Comune di Monfalcone
Assessorato all'Urbanistica

**PRPC di iniziativa pubblica denominato
"Zona L2a – Bacino di Panzano Nord"**

ALLEGATO 2

[Controdeduzioni alle Osservazioni]

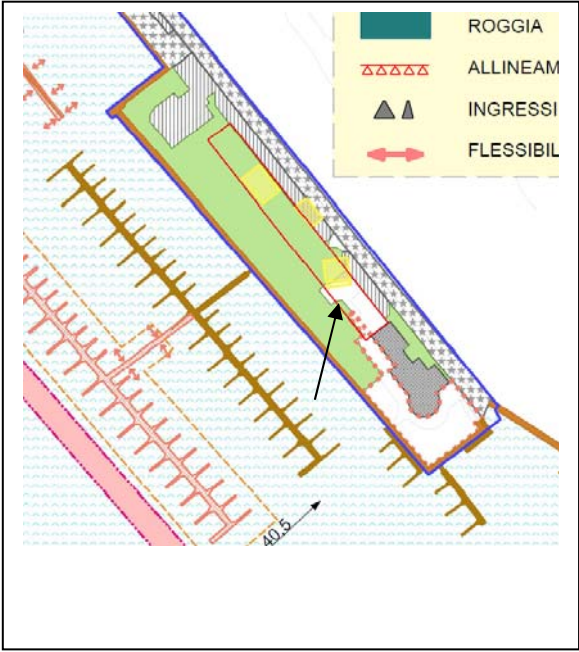
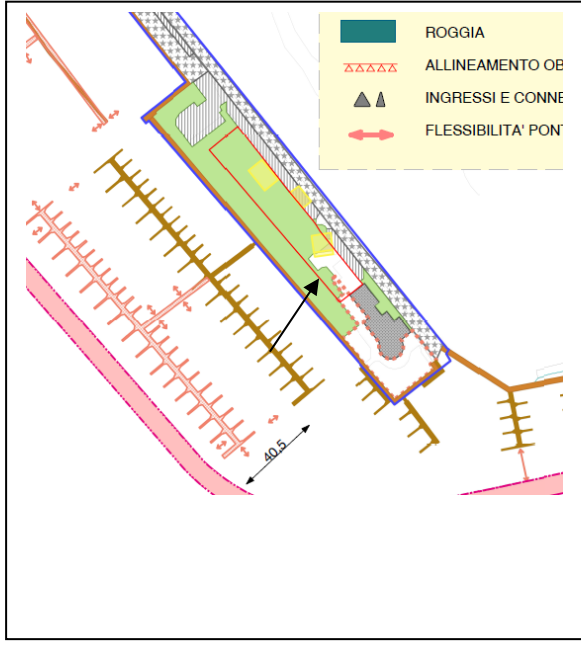
Punto 2	Sintesi
	<p>La LNI sezione di Monfalcone chiede che il posizionamento dei pontili galleggianti non venga condizionato da puntuali indicazioni numeriche e venga esteso il concetto di "Flessibilità Pontili Progetto" in tutte le direttrici cardinali.</p>
	Parere tecnico
	<p>SI PROPONE DI NON ACCOGLIERE il punto 2) per la parte riguardante la misura di profondità dei pontili indicata nella tavola 09 - zonizzazione, in quanto questa misura di riferimento costituisce l'elemento per determinare la fascia "vincolante" (rispetto alla zona portuale dei Mulini ex De Franceschi) entro la quale saranno consentiti gli allungamenti degli attuali pontili o l'esecuzione di ulteriori pontili, così come concordata con la Capitaneria e con i Piloti del Porto di Monfalcone e che hanno espresso parere favorevole al PRPC.</p>
	<p>SI PROPONE DI ACCOGLIERE il punto 2) per la parte riguardante l'estensione del concetto di flessibilità in tutte e quattro le direttrici cardinali; tale rappresentazione è stata riportata sulla tavola 09 – zonizzazione modificata e allegata alla delibera di approvazione del PRPC. Questo significa che si dà ampia disponibilità e flessibilità all'allungamento dei pontili per dare</p>

risposta alla domanda di posti barca (principale sostentamento delle Società no profit). Non si è ritenuto di proporre graficamente l'allungamento dei pontili nella fascia verso Est, se non con le frecce direzionali. Si è preferito integrare il comma 1 dell'art. 11 "pontili" delle NTA del PRPC per specificare meglio il concetto dei posti barca legati ai posti auto:

Art. 11 – Pontili (norma adottata)	Art. 11 – Pontili (norma modificata) [in neretto corsivo sottolineato le integrazioni]
1. La localizzazione di nuovi pontili galleggianti indicata nella Tavola 09 "Zonizzazione" non dovrà superare il limite dell'area di manovra delle attività portuali, indicato nella stessa tavola.	1. La localizzazione di nuovi pontili galleggianti indicata nella Tavola 09 "Zonizzazione" <u>è indicativa ma</u> non dovrà superare il limite dell'area di manovra delle attività portuali, indicato nella stessa tavola. <u>In ogni caso il numero dei posti barca ricavabili nella massima estensione dei pontili, è strettamente vincolato al numero di posti auto previsto dalle norme di PRGC.</u>
omissis	omissis
